Европейская экономическая комиссия**Комитет по внутреннему транспорту****Всемирный форум для согласования правил
в области транспортных средств****Рабочая группа по общим предписаниям,
касающимся безопасности****Сто двадцать седьмая сессия**

**Правила № 118 ООН (огнестойкость материалов
внутренних элементов оборудования)****Предложение по дополнению 6 к поправкам серии 02
к Правилам № 118 ООН (огнестойкость материалов
внутренних элементов оборудования)****Представлено экспертом от Европейской ассоциации поставщиков
автомобильных деталей***

«Пример 2

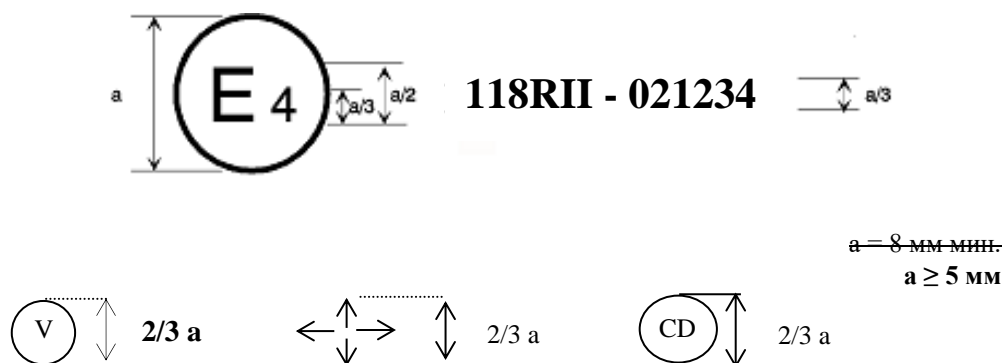
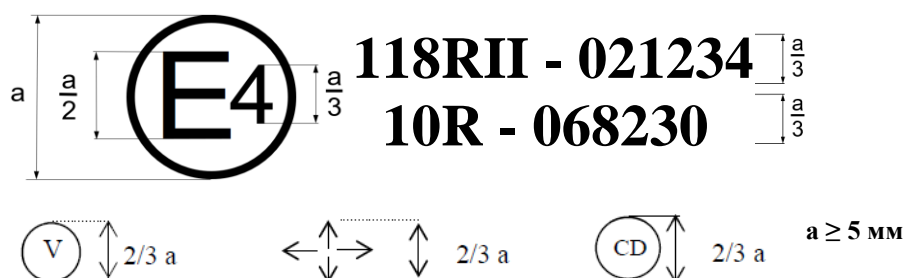
Пример 2 изменить следующим образом:

4. В предложении также уточняются размеры (отсутствующие) условного обозначения — за счет добавления **2/3a** справа от него — в нынешнем примере 2.

Приведенный выше знак официального утверждения, проставленный на элементе оборудования, указывает, что этот тип элемента оборудования официально утвержден в Нидерландах (E 4) на основании части II Правил № 118 ООН под номером официального утверждения 021234. Первые две цифры (02) номера официального утверждения указывают, что официальное утверждение было предоставлено в соответствии с требованиями поправок серии 02 к Правилам № 118 ООН.

Дополнительное условное обозначение  указывает положение, в котором может быть установлен элемент оборудования.

Условное обозначение  указывает, что элемент оборудования удовлетворяет требованиям, предусмотренным в пункте 6.2.2.

Условное обозначение  указывает на официальное утверждение в качестве комплектного устройства, как, например, сиденья, разделительные перегородки и т. д.
